Verslag huishoudelijke elektrische installatie op laagspanning en zeer lage spanning

Referentie: **004-20261105-04**	Datum controle: **05/11/2026**
Keurder: **004**

Eigenaar:	**Onbekend**	EAN-code:	**541448820060046176**
Adres installatie:	**Van 't Sestichstraat 34, 3000 - Leuven**	Nummer teller(s):	**1sag1100908773**
		Distributienetbeheerder installatie:	**Fluvius**
Datum uitvoering installatie:	☐ Vóór 01/10/1981 ☑ Tussen 01/10/1981 en 01/06/2020 ☐ Vanaf 01/06/2020		
Type:	☑ Wooneenheid ☐ Niet-huishoudelijk ☐ PV ☐ Batterij ☐ Laadpaal

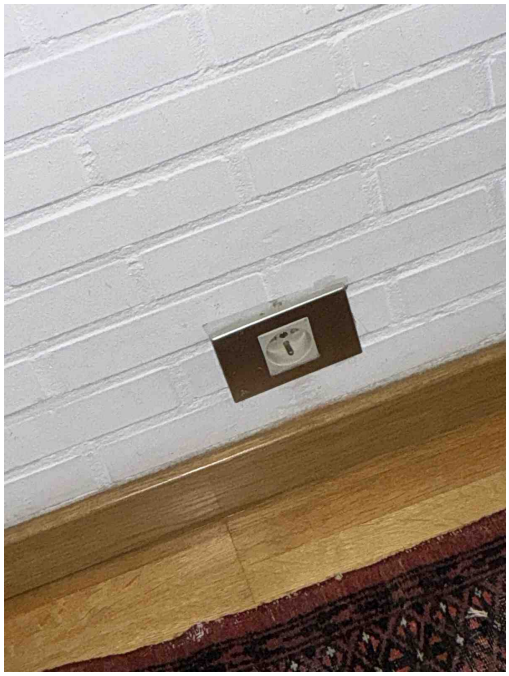
D24 - De differentieelstroombeschermingsinrichtingen die worden geplaatst in huishoudelijke installaties dienen tenminste van het type A te zijn (Boek 1: 5.3.5.3).

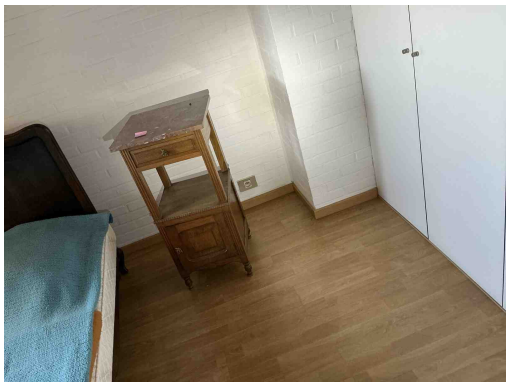
T11 - De contactdozen waarvan de toegekende stroomsterkte maximaal 16A en de toegekende spanning maximaal 250V bedraagt en niet bedoeld zijn voor de voeding van een of meerdere verbruikstoestellen voor een specifiek doel en niet geplaatst zijn in of op schakel- en verdeelborden, beschikken niet of IPXX-D (incl. gemeenschappelijke delen residentieel geheel) (Boek 1: 4.2.2.3/5.3.5.2).
Opmerking: Oa garage, living, keuken, slaapkamer 1,2,..

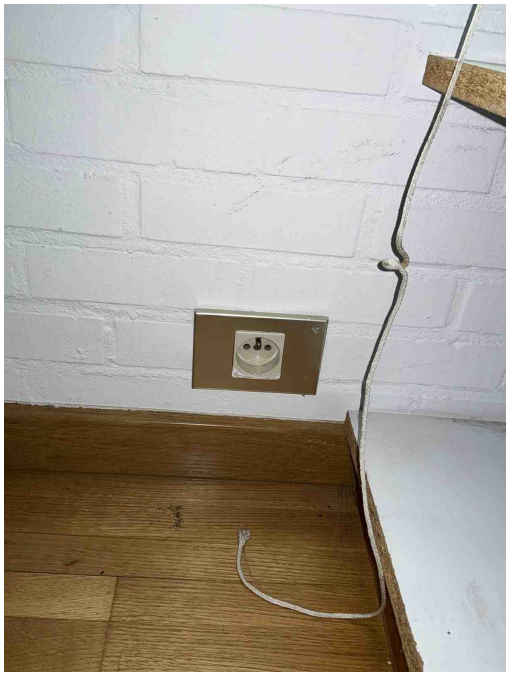
T11 - De contactdozen waarvan de toegekende stroomsterkte maximaal 16A en de toegekende spanning maximaal 250V bedraagt en niet bedoeld zijn voor de voeding van een of meerdere verbruikstoestellen voor een specifiek doel en niet geplaatst zijn in of op schakel- en verdeelborden, beschikken niet of IPXX-D (incl. gemeenschappelijke delen residentieel geheel) (Boek 1: 4.2.2.3/5.3.5.2).
Opmerking: Oa garage, living, keuken, slaapkamer 1,2,..

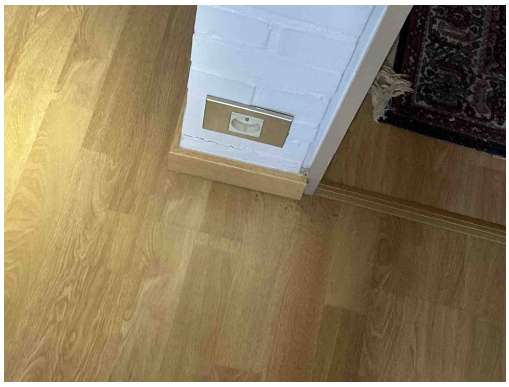
T11 - De contactdozen waarvan de toegekende stroomsterkte maximaal 16A en de toegekende spanning maximaal 250V bedraagt en niet bedoeld zijn voor de voeding van een of meerdere verbruikstoestellen voor een specifiek doel en niet geplaatst zijn in of op schakel- en verdeelborden, beschikken niet of IPXX-D (incl. gemeenschappelijke delen residentieel geheel) (Boek 1: 4.2.2.3/5.3.5.2).
Opmerking: Oa garage, living, keuken, slaapkamer 1,2,..

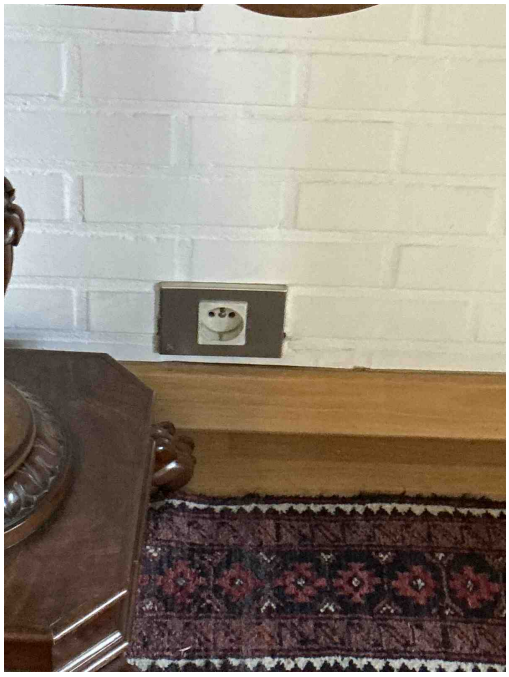
T11 - De contactdozen waarvan de toegekende stroomsterkte maximaal 16A en de toegekende spanning maximaal 250V bedraagt en niet bedoeld zijn voor de voeding van een of meerdere verbruikstoestellen voor een specifiek doel en niet geplaatst zijn in of op schakel- en verdeelborden, beschikken niet of IPXX-D (incl. gemeenschappelijke delen residentieel geheel) (Boek 1: 4.2.2.3/5.3.5.2).
Opmerking: Oa garage, living, keuken, slaapkamer 1,2,..

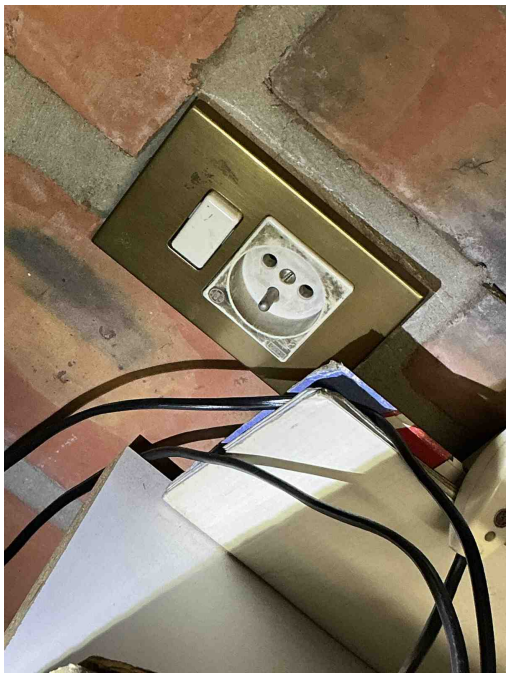
T11 - De contactdozen waarvan de toegekende stroomsterkte maximaal 16A en de toegekende spanning maximaal 250V bedraagt en niet bedoeld zijn voor de voeding van een of meerdere verbruikstoestellen voor een specifiek doel en niet geplaatst zijn in of op schakel- en verdeelborden, beschikken niet of IPXX-D (incl. gemeenschappelijke delen residentieel geheel) (Boek 1: 4.2.2.3/5.3.5.2).
Opmerking: Oa garage, living, keuken, slaapkamer 1,2,..

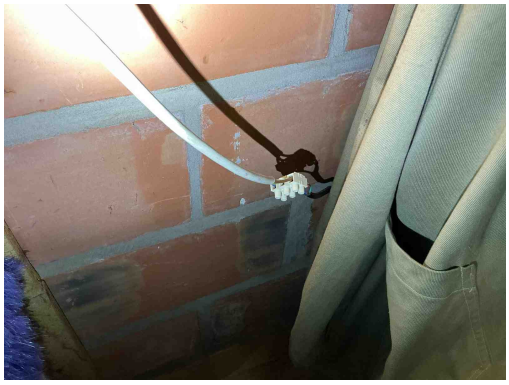
T11 - De contactdozen waarvan de toegekende stroomsterkte maximaal 16A en de toegekende spanning maximaal 250V bedraagt en niet bedoeld zijn voor de voeding van een of meerdere verbruikstoestellen voor een specifiek doel en niet geplaatst zijn in of op schakel- en verdeelborden, beschikken niet of IPXX-D (incl. gemeenschappelijke delen residentieel geheel) (Boek 1: 4.2.2.3/5.3.5.2).
Opmerking: Oa garage, living, keuken, slaapkamer 1,2,..

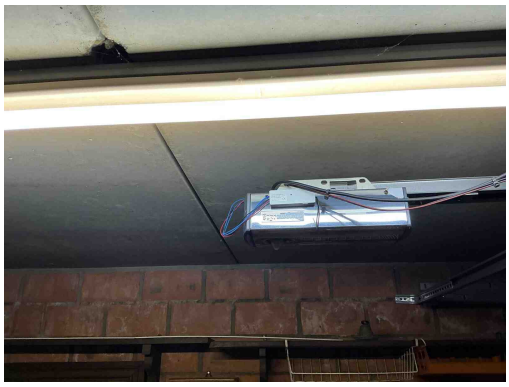
C21 - Het gebruik van geleiders van het type VOB, zonder bijkomende afscherming is niet toegestaan (Boek 1: 5.2.9.6).
Opmerking: Oa garage

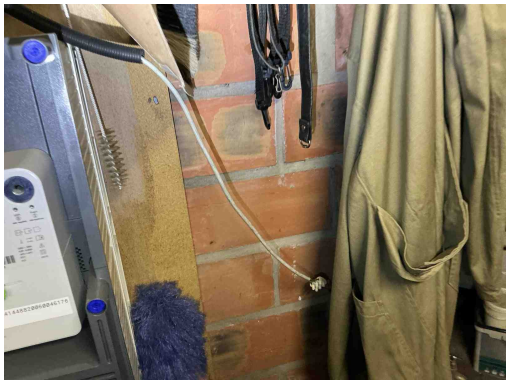
C21 - Het gebruik van geleiders van het type VOB, zonder bijkomende afscherming is niet toegestaan (Boek 1: 5.2.9.6).
Opmerking: Oa garage

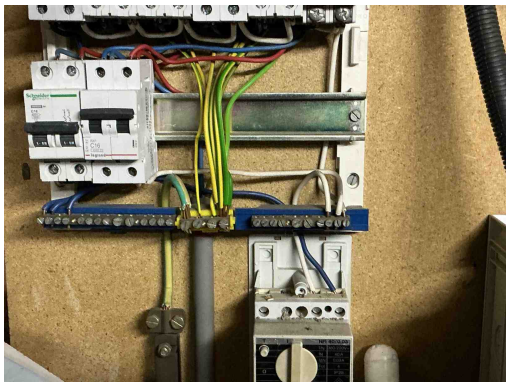
C13 - Onvoldoende bevestiging van de leiding(en) (Boek 1: 5.2.9.5).
Opmerking: Oa Garage

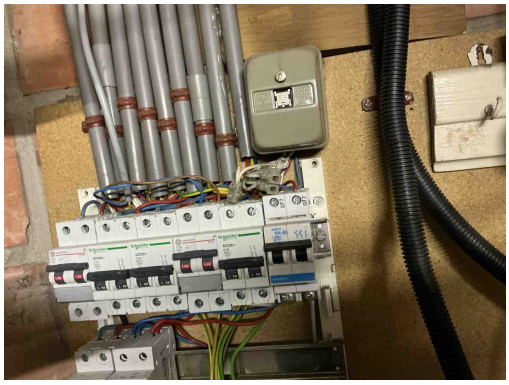
T02 - Gevaar voor rechtstreekse aanraking: genaakbare delen onder spanning (Boek 1: 4.2.2).
Opmerking: Oa bord 1

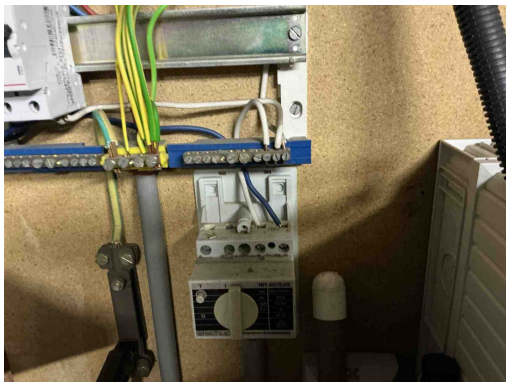
C35 - Er zijn doorverbindingen gemaakt met lusterklemmen; er kon niet aangetoond worden dat deze klemmen geschikt zijn voor de aanwezige spanning, stroom en draadsectie en dat ze “CE” zijn (Boek 1: 1.4.2.1.).
Opmerking: Oa bord 1

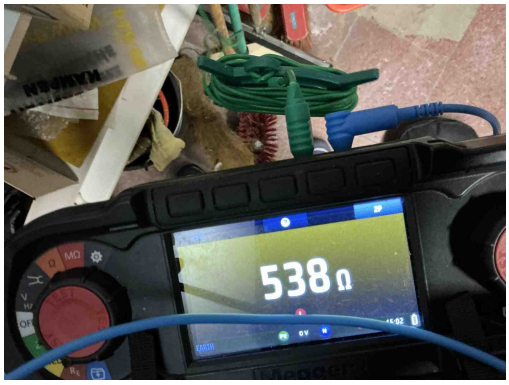
B24 - De sectie van de interne bekabeling van het elektrisch bord is niet aangepast aan de te verwachten stroom (Boek 1: 4.4.1.1/4.4.1.2).
Opmerking: Oa Diff 40A sectie 4^2

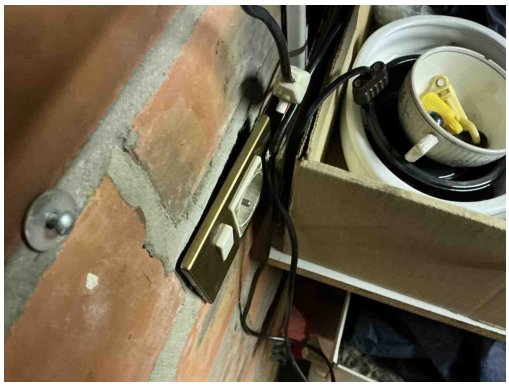
A05 - De waarde van de spreidingsweerstand van de aardverbinding is te hoog (Boek 1: 5.4.2).

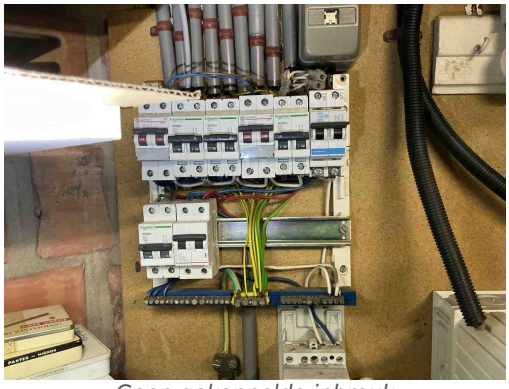
T10 - Bepaalde contactdozen en/of schakelaars zijn niet degelijk bevestigd (Boek 1: 1.4.1.3).
Opmerking: Oa garage
